**AVIS RELATIF À LA PROTECTION
CONTRE LES EVENTUELS EFFETS NOCIFS ET NUISANCES
PROVOQUÉS PAR LES RAYONNEMENTS NON IONISANTS
GÉNÉRÉS PAR DES ANTENNES ÉMETTRICES STATIONNAIRES**

Commune : ROCHEFORT - Exploitant : PROXIMUS

Référence exploitant : 84WEL_01

Rapport n° 2685 / 2024

Figure 1 : Vue en plan des lieux de séjour et des points de contrôle

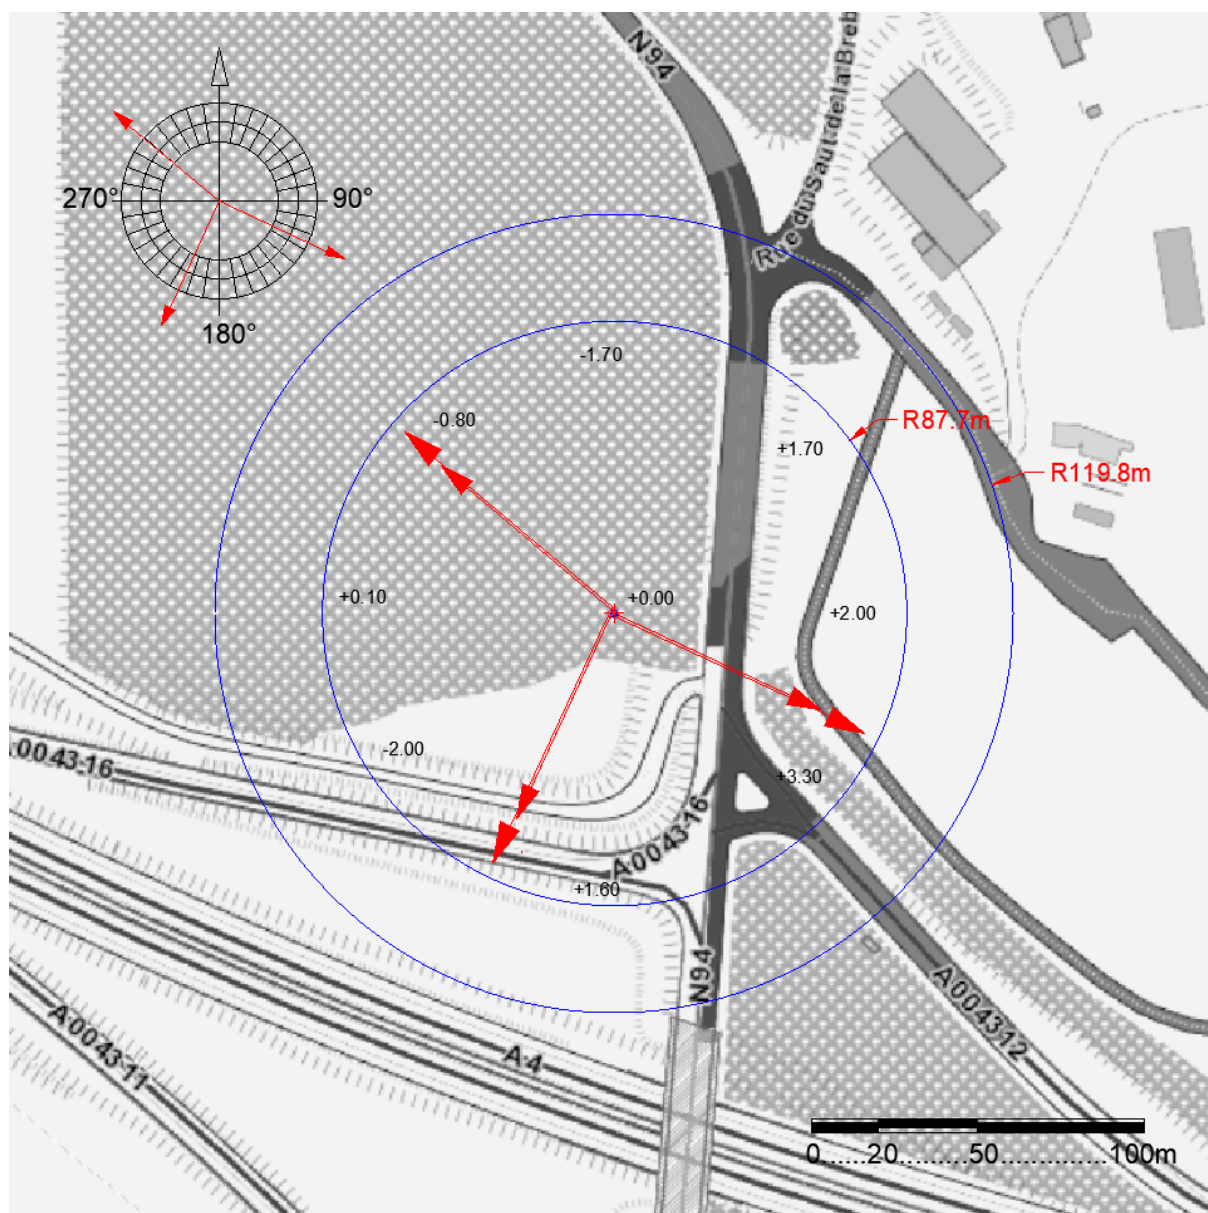
En ce qui concerne les antennes de l'installation mentionnées dans le tableau 1, la distance maximale à laquelle la limite pourrait être atteinte, à l'extérieur, est égale à 100,3 m. S'il n'y a pas de LS à une distance inférieure, les antennes respectent forcément la limite d'immission.

Dans le cas des LS situés à l'intérieur des bâtiments, une atténuation d'obstacle est prise en compte et il en résulte que la distance maximale à laquelle la limite pourrait être atteinte se réduit à 71,0 m.

Figure 2 : Vue en plan des installations d'antennes dans un rayon de 300 mètres autour de l'installation faisant l'objet de la demande d'avis

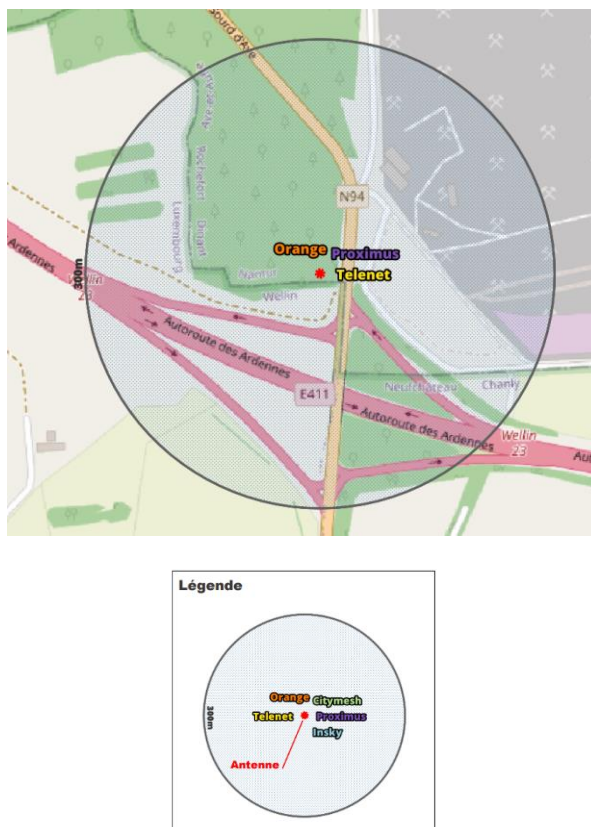
Compte tenu des considérations ci-dessus, il apparaît que l'intensité du rayonnement électromagnétique généré, dans les lieux de séjour situés dans un rayon de 300 mètres autour de l'installation référencée dans le paragraphe 2, par l'ensemble des antennes émettrices stationnaires de l'ensemble des exploitants du même site d'antennes émettrices stationnaires respecte la limite fixée à l'article 4, § 2 du décret.
